改善箇所説明図

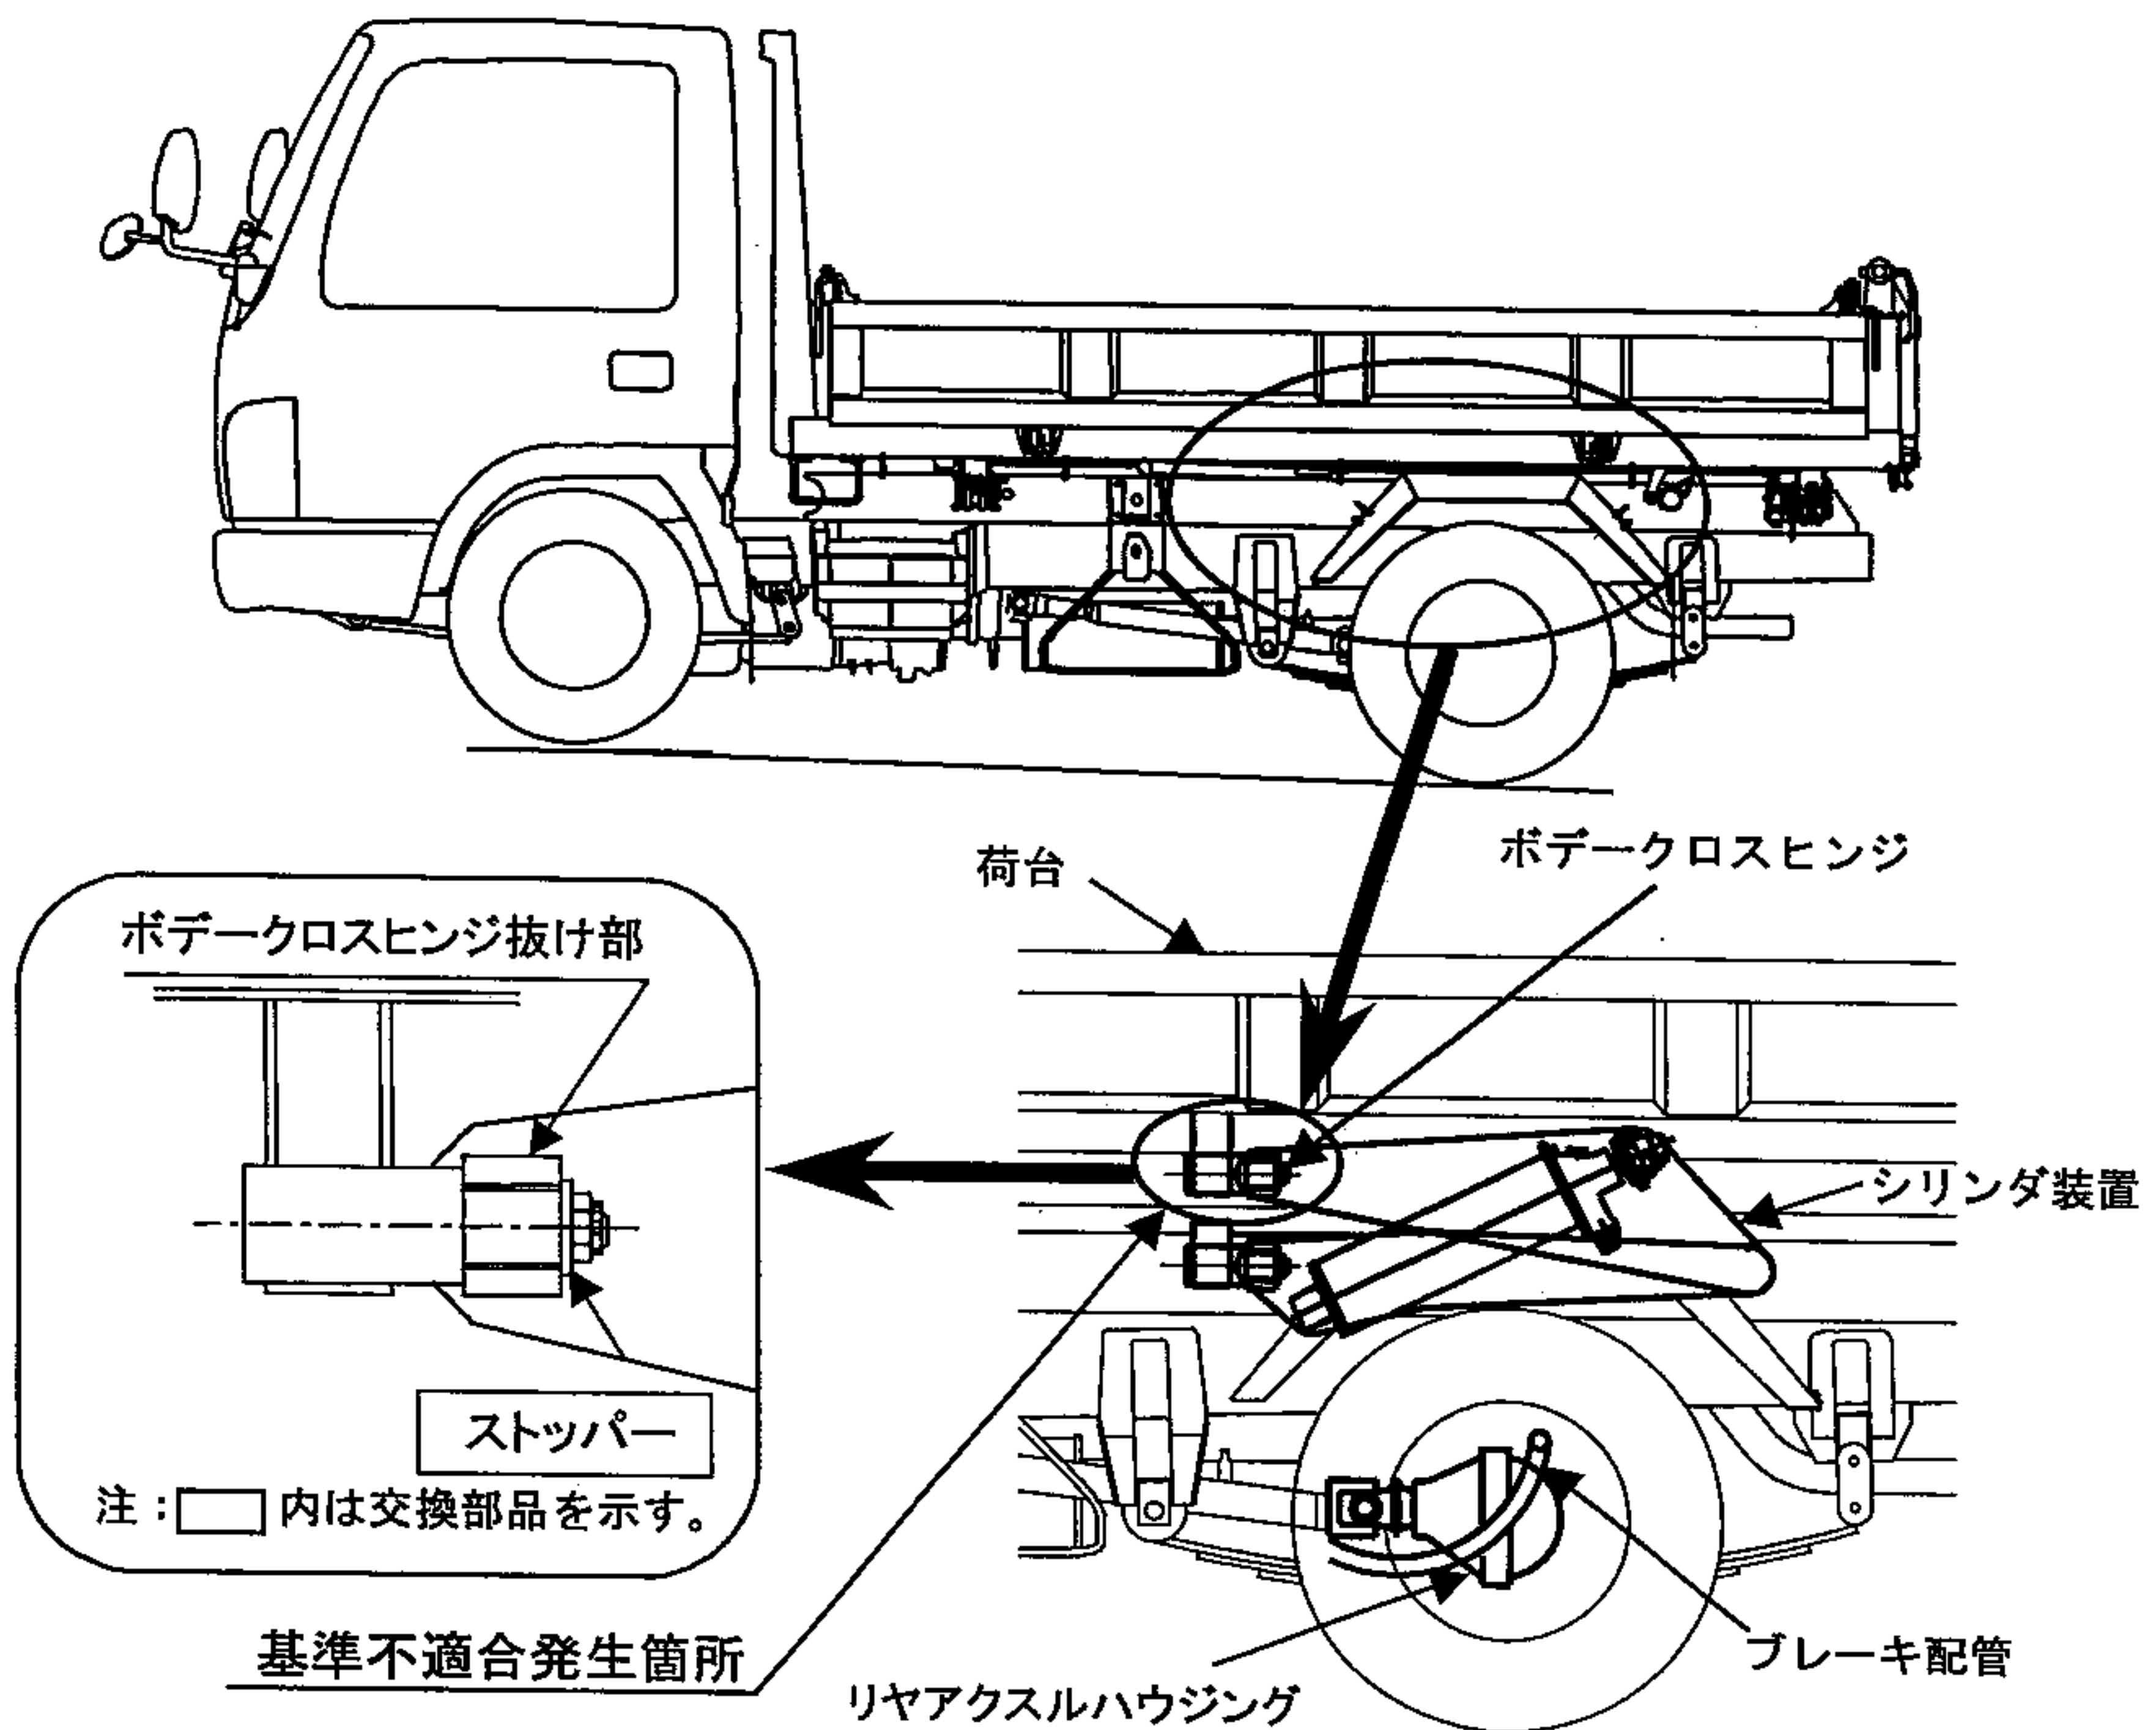
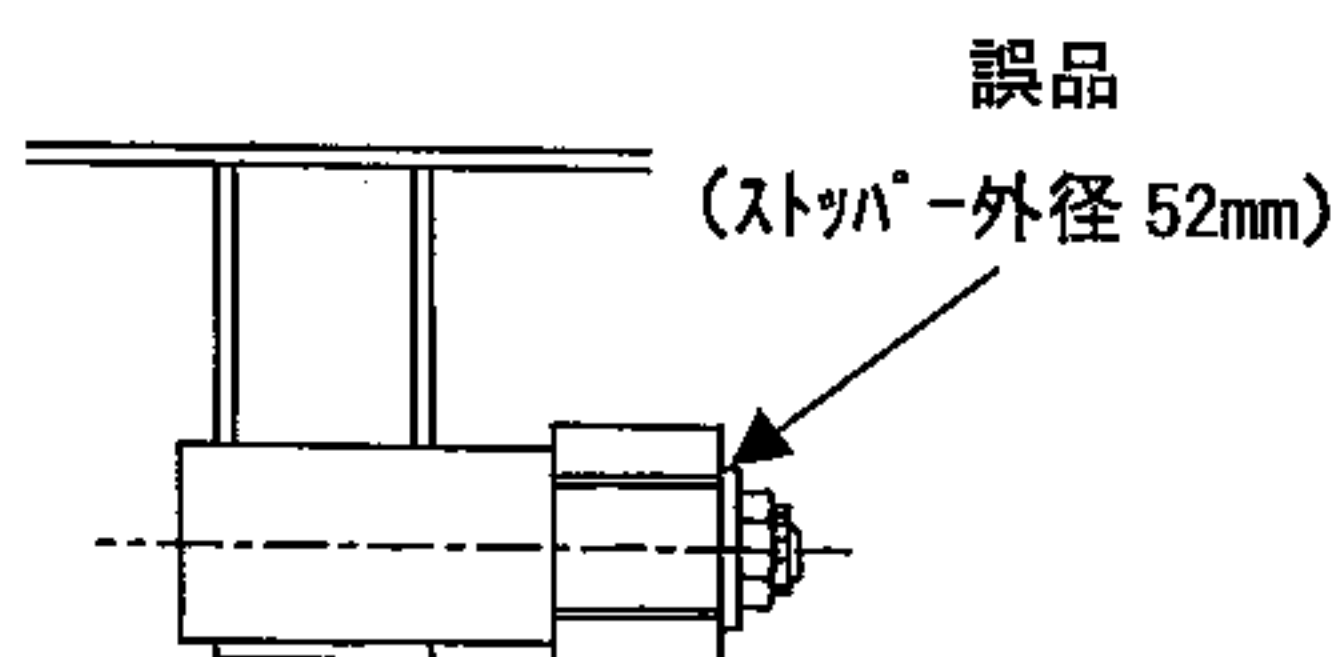
三転ダンプ架装車の荷台とシリンダ装置を結合している金具（ボデークロスヒンジ）の抜き防止用ストッパーに異なった部品を組み付けたものがある。このため、そのままの状態で使用を続けると、荷台よりボデークロスヒンジが抜け、シリンダ装置後部がリヤアクスルハウジング上に落下し、最悪の場合、ブレーキ配管を損傷しブレーキ液が漏れて制動力が低下するおそれがある。また、荷台を上昇させた状態で当該不具合が発生した場合は、荷台が降下するおそれがある。

改善内容 全車両、ストッパーを点検し、誤品については正規品と交換する。
